Szerelési utasítás az 532 0158 10 és 532 0189 10 számú vezetőgörgőkhöz

532 0158 10 (régi)
532 0189 10 (új)

059 109 244 (régi)
059 109 244 B (új)

2007.10. állapot (helyettesíti a 2007.07-it)
INA 0008

1. ábra: 532 0158 10 (régi változat)

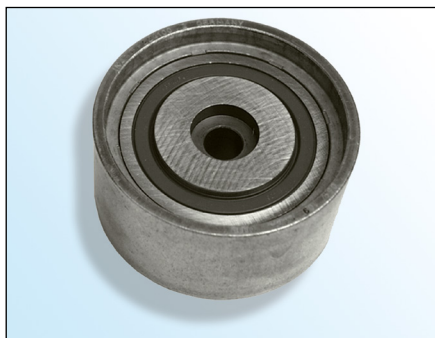
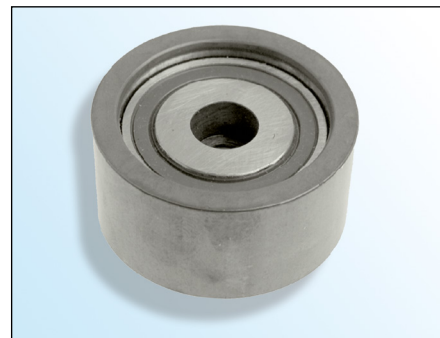
Az **532 0158 10** számú terelőgörgőt az **532 0189 10** cikkszámú helyettesíti. A feszítőgörgő szereléséhez a csomagolásban található csavarokat **kell** használni.

Az **532 0158 10** cikkszámú terelőgörgőt egy **40 mm**-es menethosszúságú belső kulcsnyílású csavarral **kell** beszerelni.

Az **532 0189 10** cikkszámú terelőgörgőt egy **30 mm**-es menethosszúságú belső kulcsnyílású csavarral **kell** beszerelni.

Hibás csavarok használata motorkárosodásokhoz vezethet!
